473 Julio Villarroel Jorquera

473.1 Observación

Tema: Predicción y evaluación de impactos. Subtema: Riesgo para la salud de la población.

Figura 12: Esquema de franja de seguridad de la línea

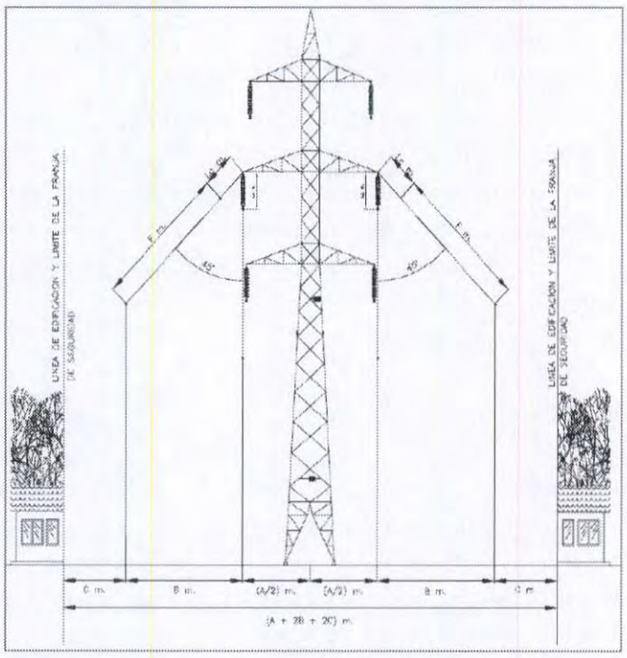
No incluyen en el capítulo 4 de Predicción y Evaluación de Impactos diversos daños a la salud humana producto de la cercan fa de tendido eléctricos de alta tensión y documentados por diversas fuentes, como por ejemplo: cáncer de mama (Tchernitchin, 2004), abortos (Tchernitchin, 2004), Alteración de tratamientos con psicoactivos, con incidencia en suicidios (Tchernitchin, 2004), leucemia (C.Y. Li y Cols, 1997), y diversos casos de cáncer infantil como leucemia, tumores al sistema nervioso central y linfomas malignos (Tchernitchin, 2004; Wertheimer y Leeper, 1979; Feychting y Ahlbom, 1993; Universidad de Oxford, 2005).

Por otra parte, el proyecto tiene considerada una faja de seguridad exigida por normativa nacional NSEG 5 E. n. 71, Reglamento de Instalaciones Eléctricas de Corrientes Fuertes, dentro de la cual no se permite viviendas y para la cual, en el borde de ella se han verificado amplios márgenes de seguridad respecto a los límites de exposición recomendados por la normativa internacional. Esto está ilustrado en el siguiente esquema: Figura N°12, esquema de franja de seguridad de la línea (en Adenda, sección 18, N°18.16, pág. 45)

Además, se ha verificado el cumplimiento de límites recomendado de exposición a CEM en el borde de la faja de servidumbre del Proyecto respecto de valores límites sugeridos por ICNIRP, respaldando de esta manera las precauciones tenidas en el diseño por sobre los valores límites recomendados, cómo está indicado en la "Tabla 10, verificación de límites de exposición humana a CEM" (en Adenda, sección 18, N°18.16, pág. 45), mostrada a continuación.
